**PROGETTO DEFINITIVO PER LA REALIZZAZIONE DI UN IMPIANTO  
AGRO-FOTOVOLTAICO DENOMINATO VILLASOR**

**CONTRODEDUZIONI AL PARERE DEGLI ENTI COMPETENTI**

Codice elaborato REL_SP_QE		Scala	Formato
REV.	DATA	ESEGUITO	VERIFICATO
00	Gennaio 2024	Ing. Silvio Matta	
		Dott. Geol. Luigi Maccioni

Figura 26: Particolare della sovrapposizione cavidotto con i percorsi dei cavidotti di progetti attualmente in fase istruttoria al MASE.

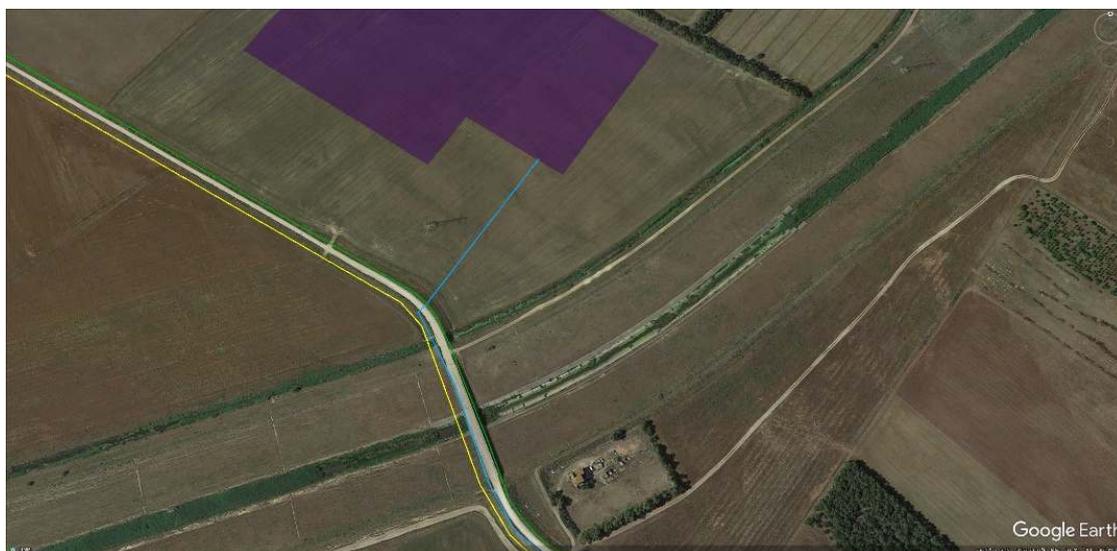
- a. Si ha una parziale sovrapposizione del tracciato del cavidotto con il percorso del cavidotto del parco fotovoltaico Energetica Campidano, anch'esso in fase di istruttoria;

- b. Si ha una parziale sovrapposizione del tracciato del cavidotto con il percorso del cavidotto del parco agri-voltaico Tiziano, anch'esso in fase di istruttoria;

- c. Si ha una parziale sovrapposizione del tracciato del cavidotto con il percorso del cavidotto del parco eolico Villasor, anch'esso in fase di istruttoria;

La parziale sovrapposizione dei tracciati dei cavidotti ha un effetto **cumulato interattivo antagonista** in quanto permette di prevedere un unico scavo nei tratti interessati dalla sovrapposizione e il passaggio di più cavi nella stessa linea. Questo riduce l'impatto dovuto alla realizzazione della linea.

Figura 27: Particolare della sovrapposizione cavidotto con i percorsi dei cavidotti di progetti attualmente in fase istruttoria al MASE.

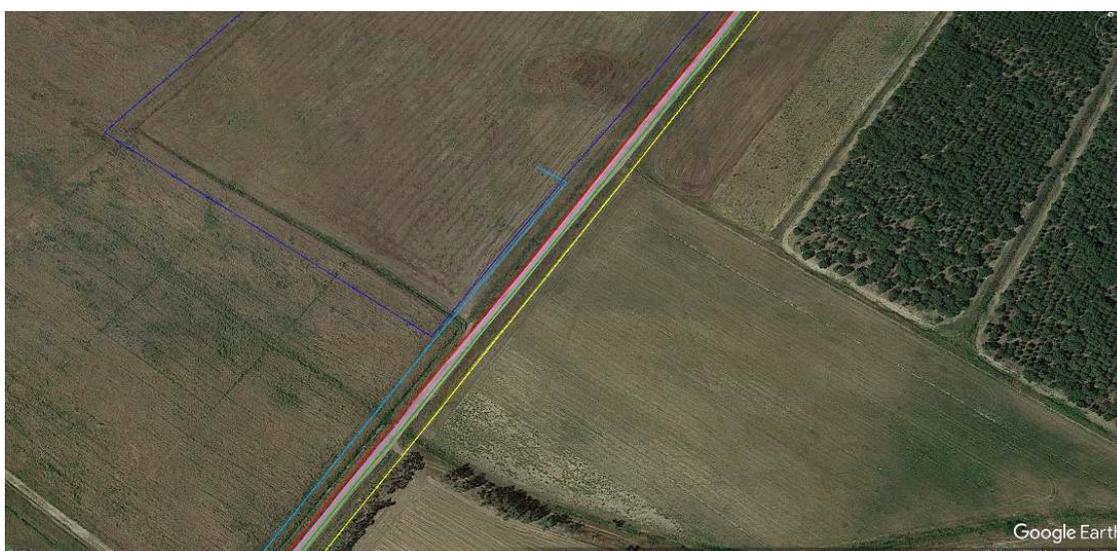
Si rammenta che la soluzione da prediligere sarebbe quella di realizzare un unico tracciato dei cavidotti in maniera tale da ridurre il più possibile l'impatto sulle componenti ambientali coinvolte.

Figura 36: Fascia di rispetto di 10 m dell'elemento strahler Gora S'Andria

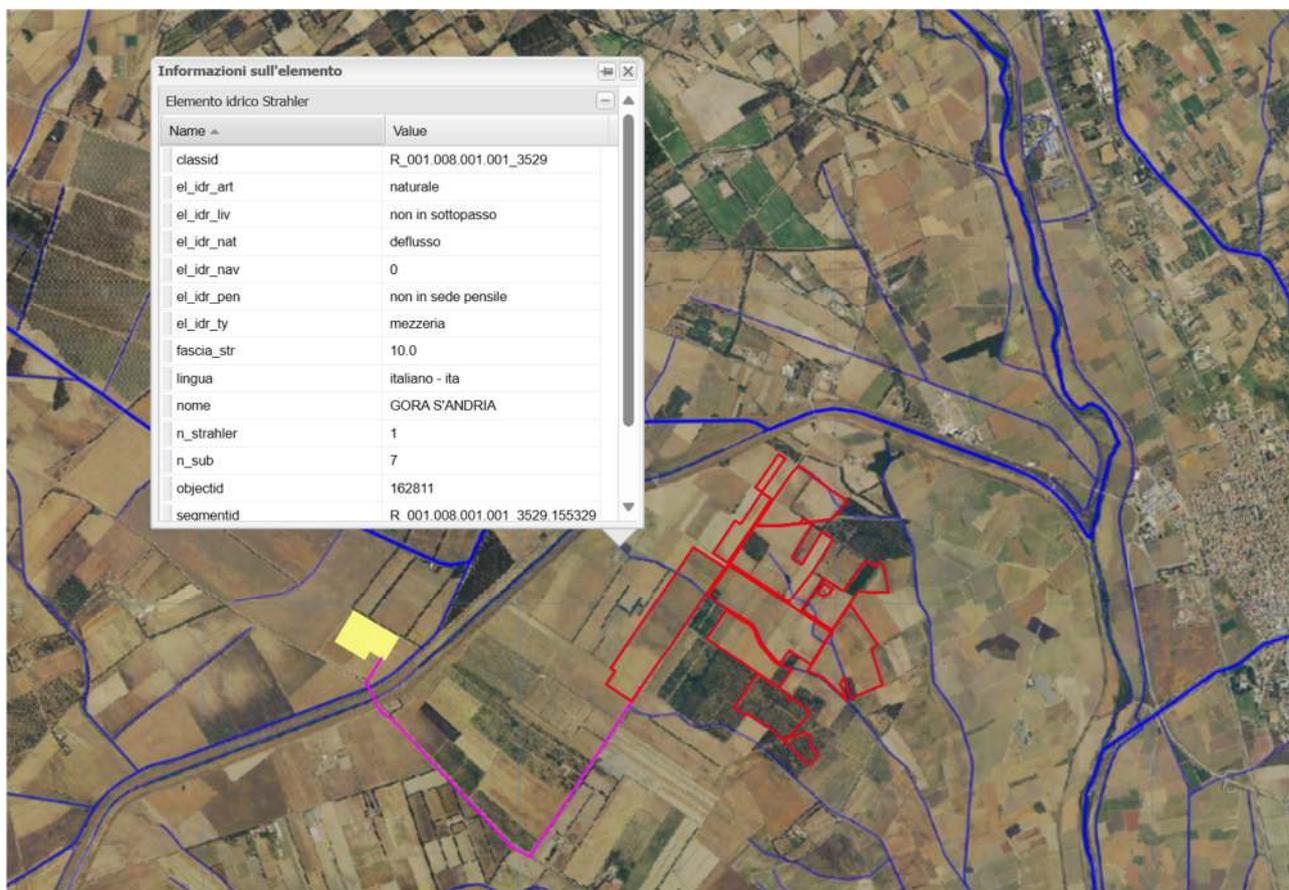
- **Interferenze con fiumi GORA S'ANDRIA**

È stata rispettata la fascia di 10 m in quanto nel sito ufficiale “Geoportale della Sardegna” viene riportato l’elemento idrico strahler GORA S’ANDRIA, che specifica la fascia di rispetto.

In ogni caso, se necessario, essendo un fiume di minore importanza, verrà prodotta la documentazione che attesta la non significatività del reticolo idrografico.
